要 望 書

悲惨な福島事故を顧みずに安全基準を踏みにじり
安全性評価を従来より甘くする関電の暴挙は絶対に認めないでください

福井県知事 西川一誠 様
福井県原子力安全専門委員会 各位 様

2012 年 5 月 23 日

資料 No.1-1 <http://www.atom.pref.fukui.jp/senmon/dai73kai/no1-1.pdf>

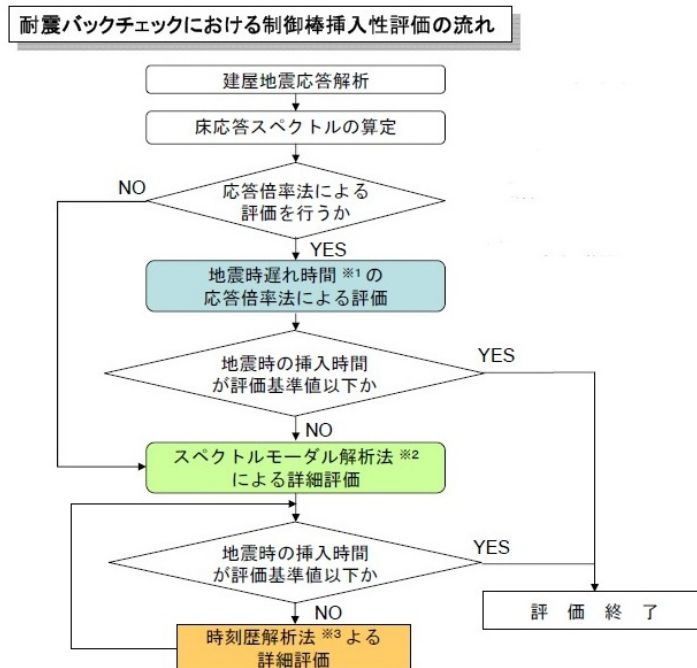
(1) 関電は資料 No.1-1 において、熊川断層との連動を考慮した場合、現行基準地震動 S_s (700ガル) の1.4倍程度になると認めています。これは事実上、包絡線を引いて新たな基準地震動を求める考え方で、その場合980ガルになると考えるべきです。

しかし関電は、1.4倍であっても、クリフエッジ（崖っぷち）である1.8 S_s (1260

ガル)を下回るから「問題がないことを確認しました」と3頁で述べています。これはロバストネス(頑健性:どこまで耐えられるか)の考えを耐震安全性に無理に当てはめ、人々を炉心溶融の崖っぷちにまで導こうとするもので到底容認できません。

また、その資料2頁の固有周期に関しては、制御棒挿入性に関する機器として燃料集合体しか挙げていませんが、JNESでは制御棒駆動装置も挙げています。さらに、このような機器は様々な固有周期をもつ部品から成り立っていることを考慮すれば、単一周期ではなく包絡線によって評価すべきではないでしょうか。
